Modulo per la presentazione delle osservazioni per i piani/programmi/progetti sottoposti a procedimenti di valutazione ambientale di competenza statale**Presentazione di osservazioni relative alla procedura di:**

Oggetto: Codice procedura 10847 - Costruzione ed esercizio di un impianto di produzione di energia elettrica da fonte eolica "FIORA" di potenza nominale pari a 52,8 MW, da realizzarsi nel comune di Manciano (GR) e delle opere ed infrastrutture connesse

TESTO DELLE OSSERVAZIONI

IMMAGINE n. 2 CUMULO IMPIANTI EOLICI nel BACINO VISIVO TERRITORIO di MANCIANO e di MONTALTO di CASTRO.

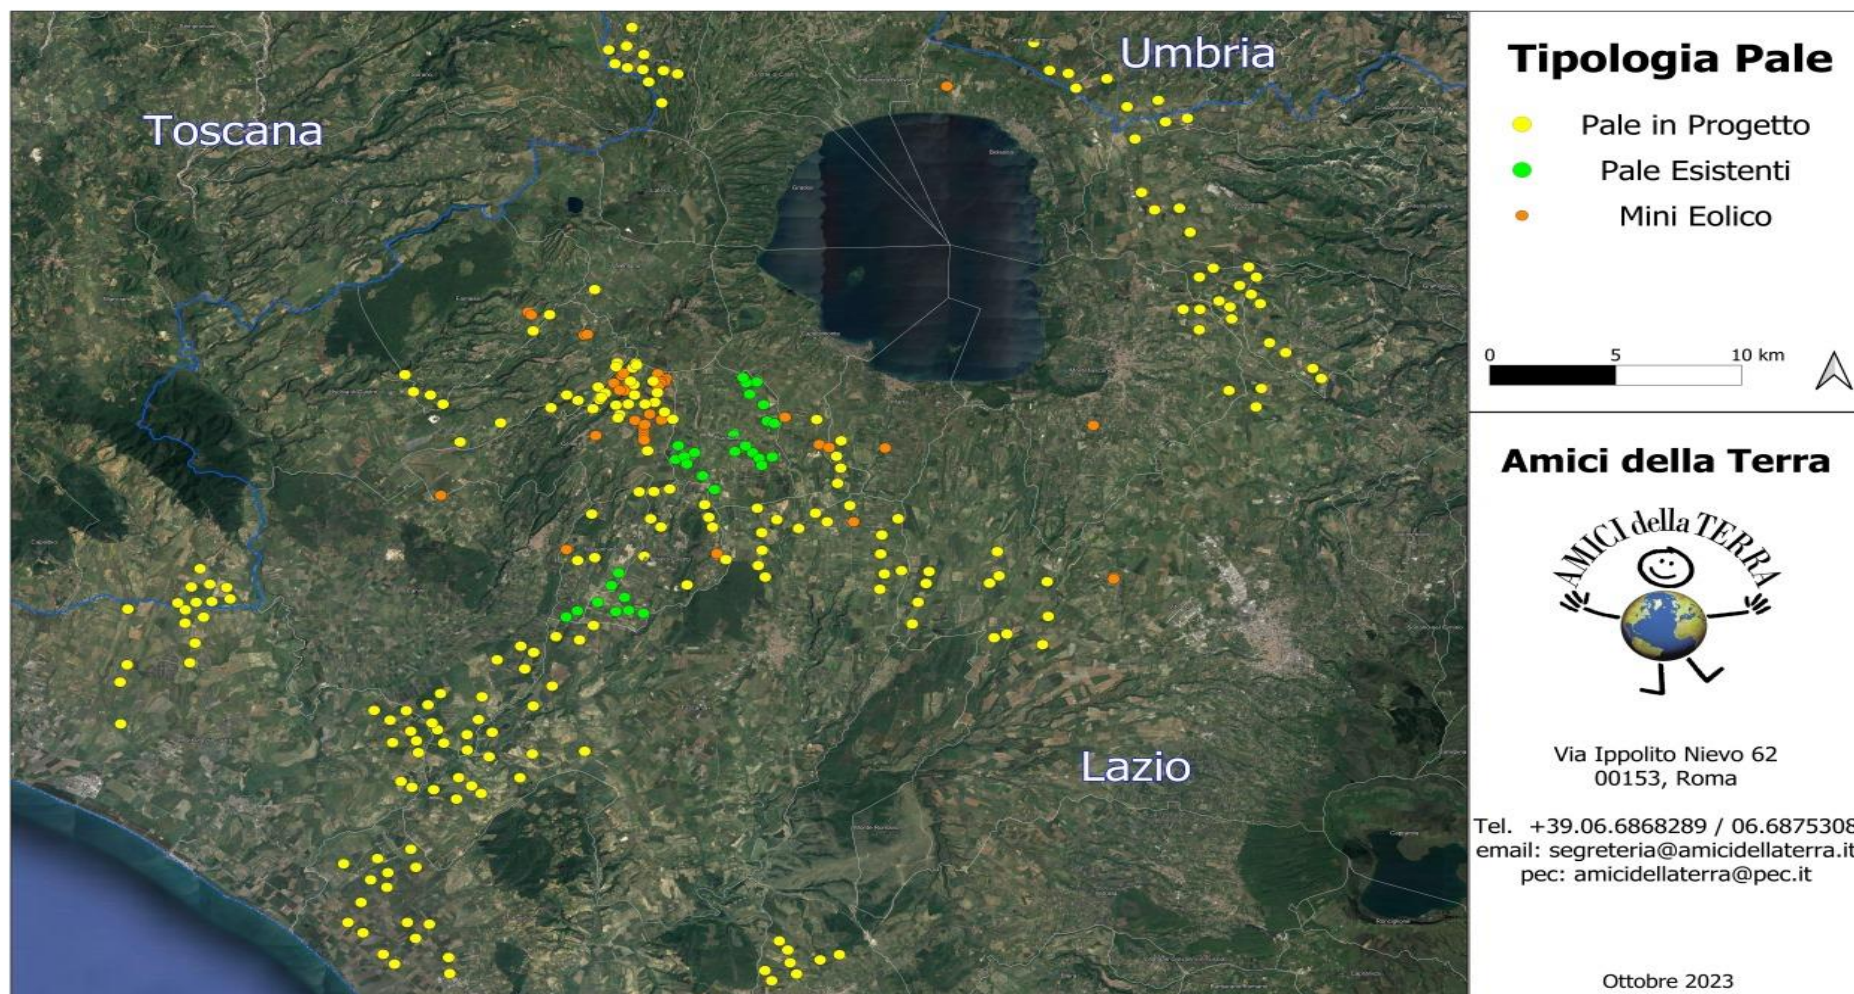
3) OSSERVAZIONE: CUMULO e SATURAZIONE IMPIANTI FER NELLA PROVINCIA di VITERBO, IN PARTICOLARE NEL COMUNE DI MONTALTO DI CASTRO E NELLA ZONA A CONFINO CON IL COMUNE di MANCIANO che SI TROVANO NELLO STESSO BACINO VISIVO.

La zona in cui in cui è stato progettato l'eolico Fiora è già occupata da diversi centinaia di ettari di impianti fotovoltaici già esistenti e in procedura VIA al Mase e alla Regione Lazio così come da diversi progetti di impianti eolici industriali (vedi Allegato Osservazioni immagini nn. 2,3 e 4. L'impianto eolico Fiora, pur trovandosi in Toscana ma nello stesso bacino visivo del territorio limitrofo laziale ed a poche centinaia di metri da una zona già estremamente satura del Lazio, andrebbe ad appesantire una situazione già **critica per la sostenibilità ambientale.**

IMMAGINE n. 3 MAPPA INTERVISIBILITA' IMPIANTI EOLICI (da aggiornare) esistenti e in procedura VIA al MASE e alla REGIONE LAZIO.

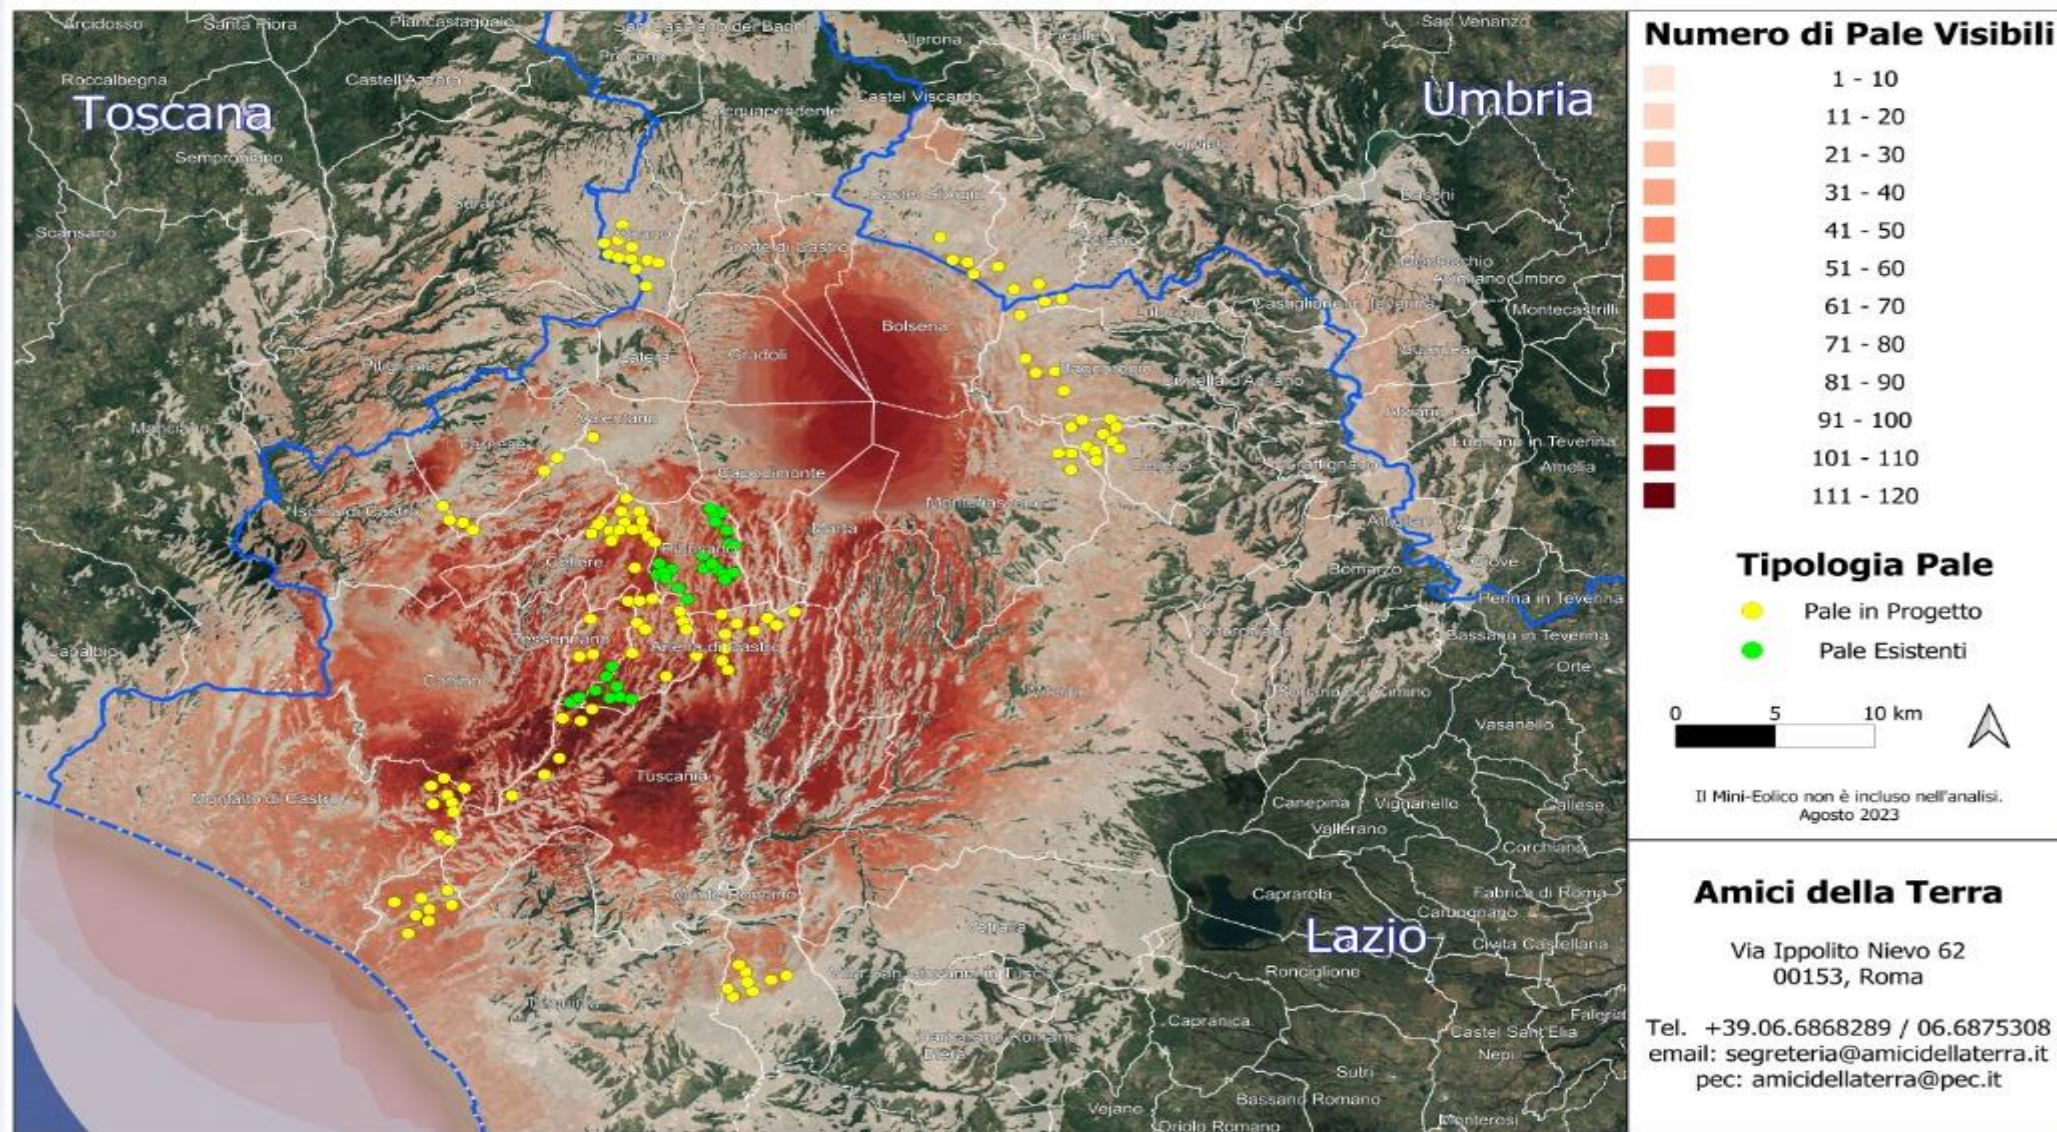
A riprova di quanto affermato si cita la D.G.R del Lazio n. 171 del 12.05.2023 che da atto dell'elevato impatto ambientale e paesaggistico causato dal cumulo di impianti FER nella Provincia di Viterbo e la conseguente saturazione del territorio. Si porta a conoscenza che la zona più intensamente occupata dagli impianti FER (fotovoltaico ed eolico) sia già esistenti con centinaia di ettari di fotovoltaico già realizzati (immagine n. 4 Allegato) che in procedura VIA al MASE e alla Regione Lazio si trovano nell'area di dettaglio, intermedia e vasta dell'impianto eolico industriale denominato Fiora.
